Stadt Crivitz

Beschlussvorlage	Vorlage-Nr: BV Cri SV 483/21-02 Datum: 13.04.2022 Status: öffentlich
Gemeindliches Einvernehmen zum geänderten Bauantrag BA 211136 Erweiterung der vorhandenen Pension Gemarkung Basthorst, Flur 1, Flurstück 76/6 (Schlossstraße 11A, 19089 Basthorst)	
Fachbereich: Amt für Stadt- und Gemeindeentwicklung Sachbearbeiter/-in: Frau Priehn

Bauvorhaben: Erweiterung einer Pension, Schloßstraße 11a, 19089 Basthorst

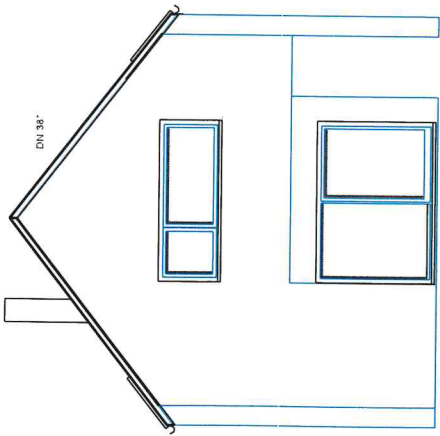
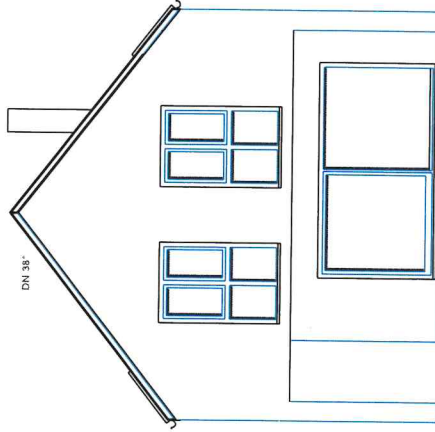
Traufhöhe 7,99m

Traufhöhe 5,50m

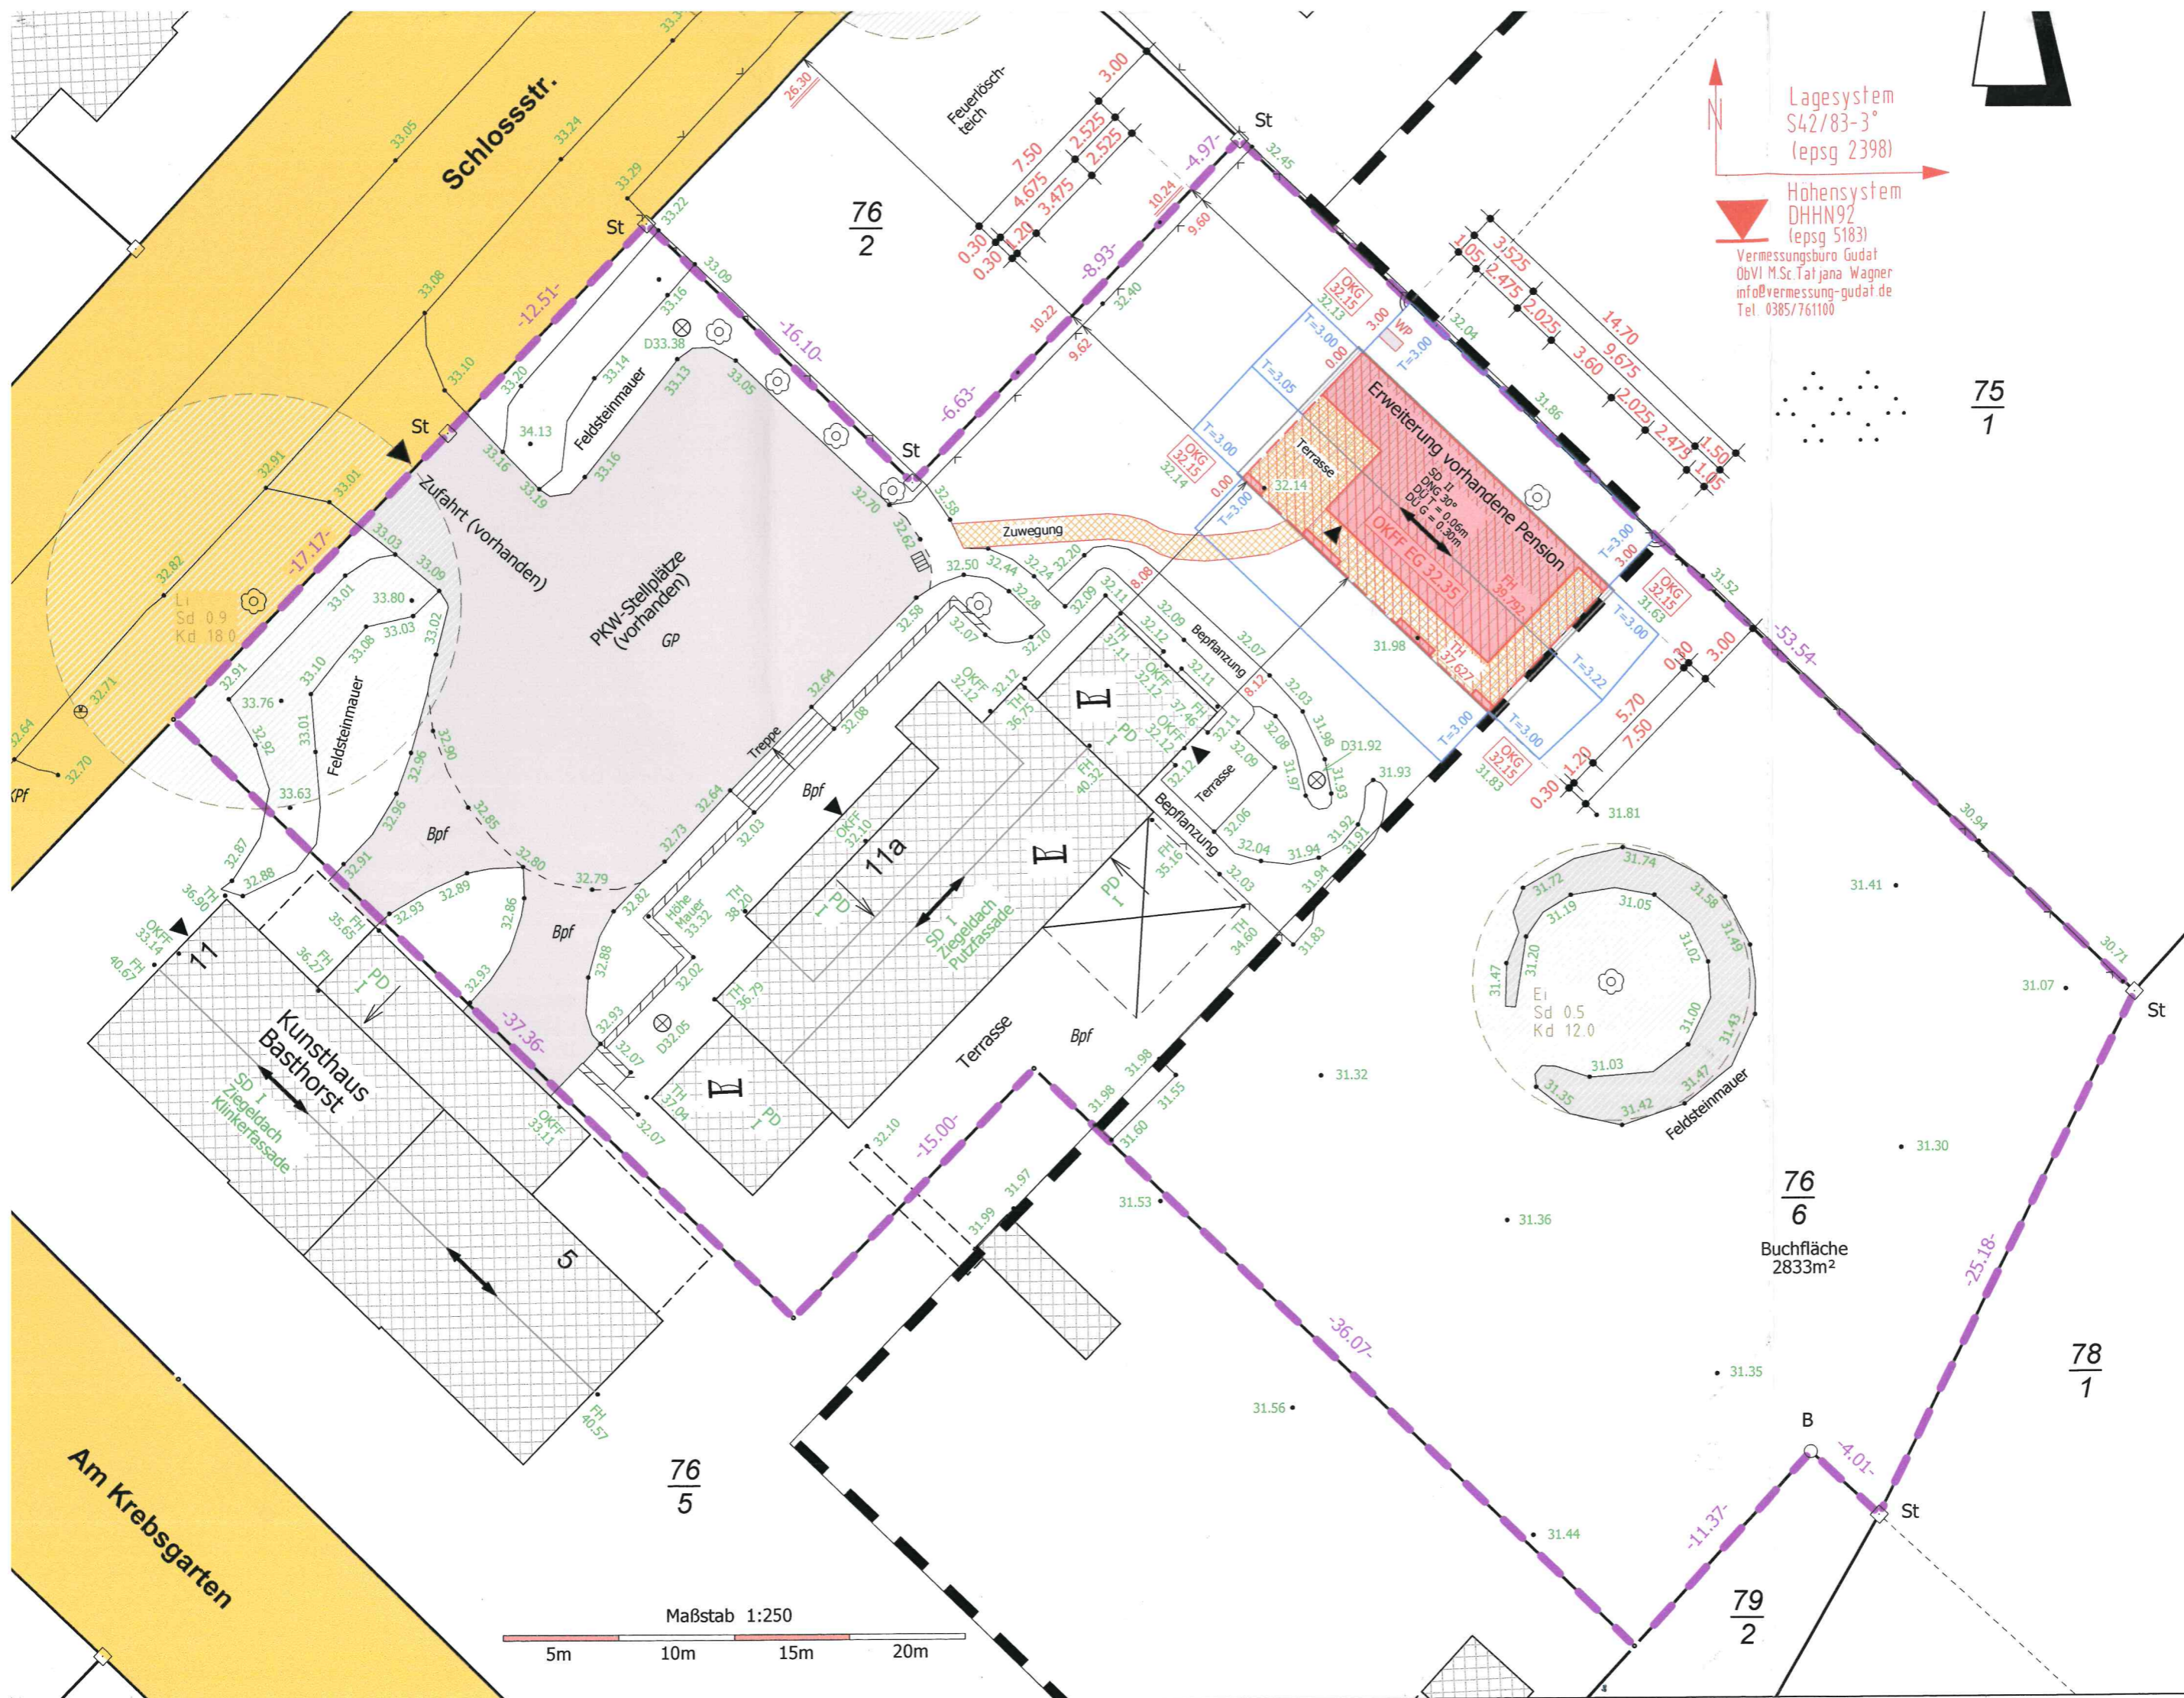
Ebenfalls gemeinsam besprochen wurde die Lage des geplanten Neubaus. (siehe Lageplan GUDAT Vermessungsbüro)

Eine Bauflucht entsprechend der Satzung, beginnend von der Straße, kann aufgrund eines bestehenden Feuerlöschteiches nicht beachtet werden.

Gemeinsam wurde erörtert und favorisiert, den Standort des geplanten Gebäudes so zu belassen. Hierbei wurde ebenfalls Bezug auf die Ensemblewirkung der vorhandenen Gebäude genommen.
